II/276 Bělá pod Bezdězem, mosty ev. č. 276-001 a 276-002 přes rokli v obci Bělá pod Bezdězem

SO 201 Propustek

Číslo ZBV:

3

Návrh zatřídění těžitelnosti.

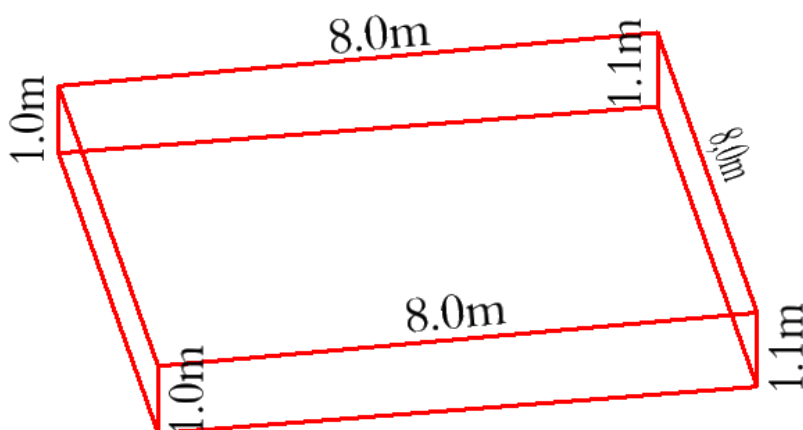
V souvislosti se založením mostního objektu č.276-002 navrhuje roztržidění / kategorizaci základových horniny a zemin dle třídy těžitelnosti. V obrázku níže je patrné rozdělení na třídu těžitelnosti I. (hloubení pomocí lžíce), třídu těžitelnosti II (rozpojování skalní lžící s tvrdokovovými zuby) a třídu těžitelnosti III (pomocí impaktoru). Z níže uvedené fotodokumentace je zřejmé, že v levé části základové jámy je bez užití sbíjení hloubení nemožné.

TECHNICKÁ ZPRÁVA č. 7-kub/2023

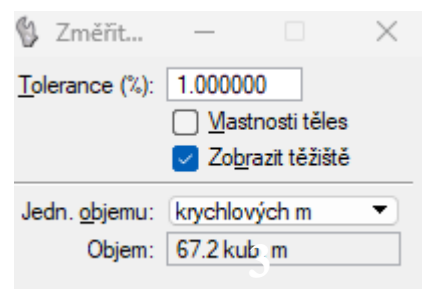
Na výzvu objednatele (firma N+N Litoměřice), byl dne 13.2.2023 proveden výpočet objemu výměny zeminy za materiál 0/63.

Objem 0/63 = 67,2m³

TECHNICKÁ ZPRÁVA č. 8-kub/2023

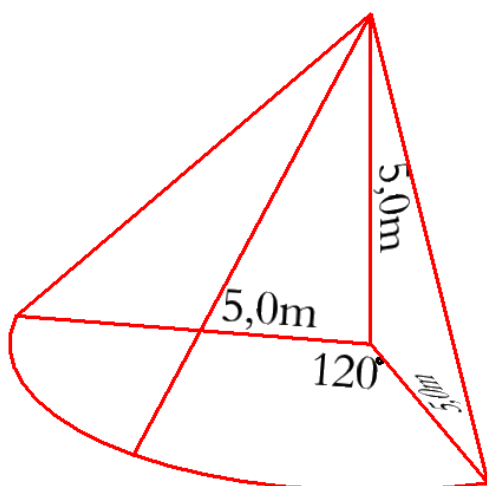
Na výzvu objednatele (firma N+N Litoměřice), byl dne 13.2.2023 proveden výpočet objemu výměny zeminy za materiál 0/63.

Objem dvou kuželů 0/63 = 43,638 x 2 = 87,276m³
